**Statutární město Brno**

**„DPS Bystrc“**

## **VYSVĚTLENÍ, ZMĚNA NEBO DOPLNĚNÍ ZADÁVACÍ DOKUMENTACE**

### **Vysvětlení zadávací dokumentace č. 1 ze dne 18. 7. 2024**

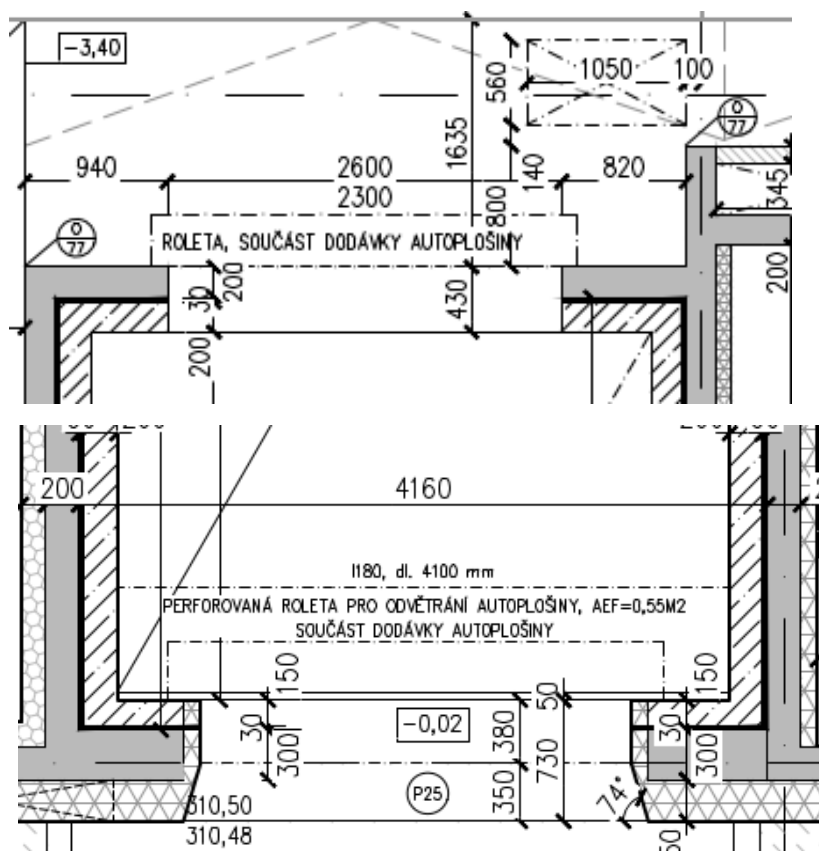
Našli jsme nesoulad mezi soupisem prací a výpisem prvků u hliníkových stěn:

- Stěna ozn. A/26 v soupisu prací vykázán rozměr 2200/2600, ale dle výpisu prvků 3000/2350. Co platí?
- Stěna ozn. A/26 v soupisu prací vykázány 2ks, ale dle výpisu prvků 1ks. Co platí?

Zadavatel k dotazu sděluje, že se jedná formální chybu v psaní, přičemž platí:

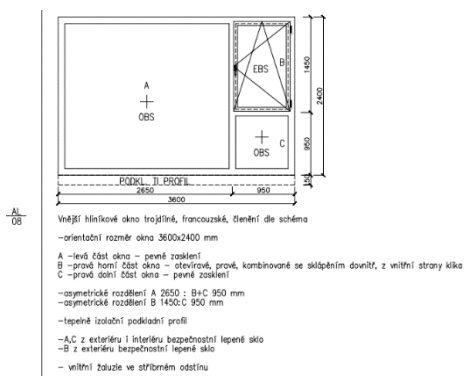
Dle Technické informace (Technická specifikace výtahu) je uvedeno: počet stanic/nástupišť 6/7. Dle půdorysů je počet stanic i nástupišť 6. Co tedy platí?

Zadavatel k dotazu sděluje, že počet nástupišť je 6 (1.PP, 1.NP, 2.NP, 3.NP, 4.NP, 5.NP).
